**SOLICITATION AMENDMENT**  
**MODIFICATION DE L'INVITATION**

Title - Sujet St-Hubert Ascenseur	
Solicitation No. - N° de l'invitation 9F030-130848/A	Amendment No. - N° modif. 001
Client Reference No. - N° de référence du client 9F030-13-0848	Date 2014-02-26
GETS Reference No. - N° de référence de SEAG PW-\$MTC-025-12593	
File No. - N° de dossier MTC-3-36389 (025)	CCC No./N° CCC - FMS No./N° VME
Solicitation Closes - L'invitation prend fin at - à 02:00 PM on - le 2014-03-11	
Time Zone Fuseau horaire Heure Normale du l'Est HNE	
F.O.B. - F.A.B. Plant-Usine: <input type="checkbox"/> Destination: <input checked="" type="checkbox"/> Other-Autre: <input type="checkbox"/>	
Address Enquiries to: - Adresser toutes questions à: Couture, Danielle	
Buyer Id - Id de l'acheteur mtc025	
Telephone No. - N° de téléphone (514) 496-3863 ( )	FAX No. - N° de FAX (514) 496-3822
Destination - of Goods, Services, and Construction: Destination - des biens, services et construction:

**Remplacement ascenseur**  
Centre spatial John H. Chapman  
V/Réf. : A12-5.2.1  
N/Réf. : 09350-55

**Elevator Replacement**

**ADD-01**

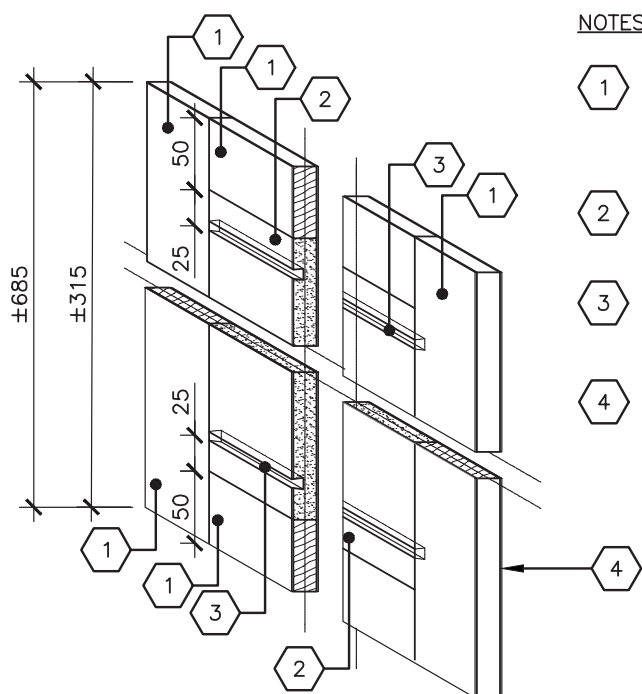
1. Remplacer la note, tel que représenter sur le croquis ADD-01.
2. Intégrer la feuille de détails pour les panneaux de bois de l'ascenseur. Voir ADD-02.

1. Replace text identify on sketch ADD-01.
2. Add sketch ADD-02 representing construction details for wood veneer panels of the elevator.

### ANCRAGE DE SÉCURITÉ / SECURITY ANCHOR

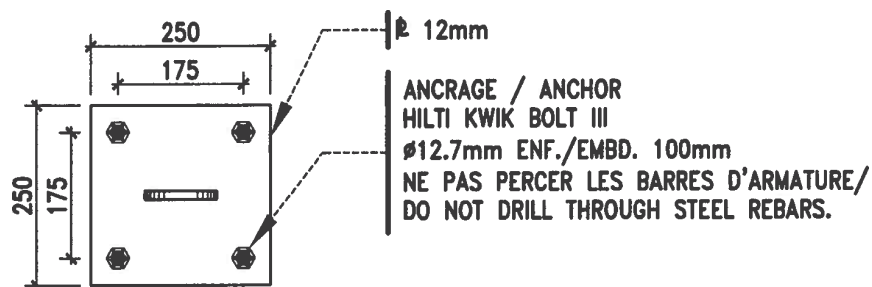
- ANCRAGE DE SÉCURITÉ POUR LA FOSSE, MAX 250 KG / SECURITY ANCHOR FOR ELEVATOR PIT, MAX 250 KG.
- LOCALISATIONS À DÉTERMINER EN CHANTIER / LOCATION TO BE DETERMINED ON SITE.
